## Stadt Bochum

**Städtebauliche  
Mehrfachbeauftragung  
Neues Bahnquartier  
Wattenscheid**

**Bürgeranregungen aus der  
Abschlusspräsentation,  
der Online-Beteiligung und  
Beteiligung der  
Ausstellung**

### Post Welters + Partner

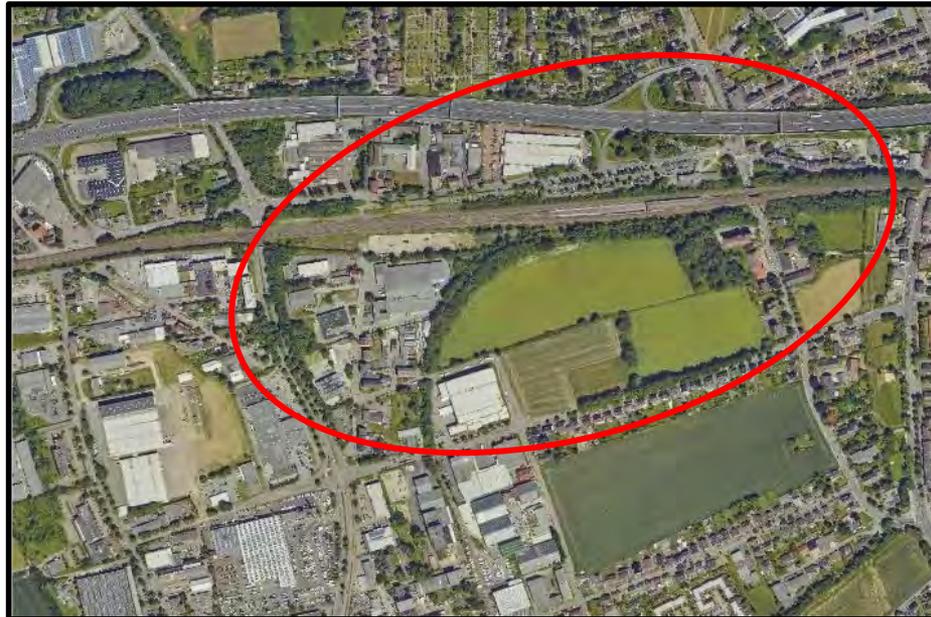
- Es werden ca. 500 Stellplätze vorgesehen, davon ca. 280 in den Quartiersgaragen- Fraglich, ob das Angebot ausreicht aufgrund des jetzt schon herrschenden Parkdrucks.
- Mehr Quartiersgaragen vorsehen.
- Die Kita ist in der Mitte des Quartiers angeordnet. Die Erfahrung zeigt, dass Eltern mit dem Auto kommen und Verkehr ins Quartier bringen.
- Energiezentrale- nur E-Ladestation oder Blockheizkraftwerk?
- Solarpaneele auf Parkhaus sind eine gute Idee.
